Lähettilä: Valjakka Sari
Vastaanottaja: RP ML KH Kirjaamo
Aihe: MliDno-2022-1444 VL: Sähköjohto Hirviniemi-Nykälä 409-1-2 ja 409-1-3
Päivämäärä: keskiviikko 17. syyskuuta 2025 14:39:15
Liitteet: image003.png
image001.png
image002.png
image006.png

Lähettilä: Helena Kumpula <helena.kumpula@sssoy.fi>
Lähetetty: keskiviikko 17. syyskuuta 2025 14:21
Vastaanottaja: Valjakka Sari <Sari.Valjakka@mikkeli.fi>
Aihe: VL: Sähköjohto Hirviniemi-Nykälä 409-1-2 ja 409-1-3

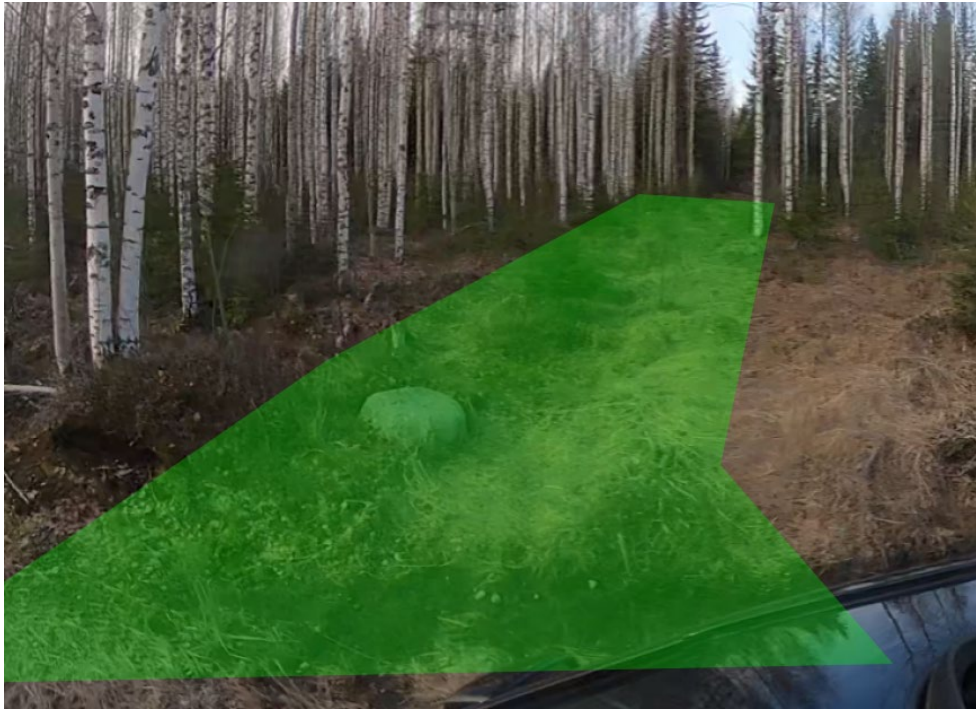
Kysyin vielä maastosuunnittelijalta noiden 1-2 ja 1-3 kohtaloa. Hän esitti linjan voisi tehdä tien itäpuolelle ja uusi pistotie tulisi noiden kiinteistöjen rajalle. Hän oli optimistisemmin arvioinut Rukkuneentien laanipaikan olevan 40 m.

Tässä sinisellä luonnosteltu vaihtoehtoinen ilmajohtoreitti.

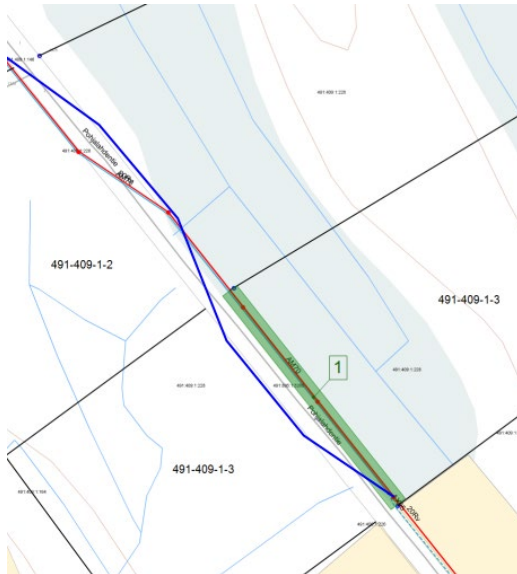
Kartapaikalta mitailin, että varmaan alle 30 m laanipaikka jäisi Rukkuneentien varteen. Siinä tosiaan olisi sitten molemmilla sivuilla ilmajohto.

Tuossa viimeisimmässä 5.9.2025 vastineessa yritettiin noita kiinteistöjen 1-2 ja 1-3 laanipaikkoja miettiä alla olevan kartan mukaisesti. Muutettu linja hahmoteltu sinisellä. Sen verran kapeat palstat, ettei montaa pylväsväliä kiinteistöille satu.
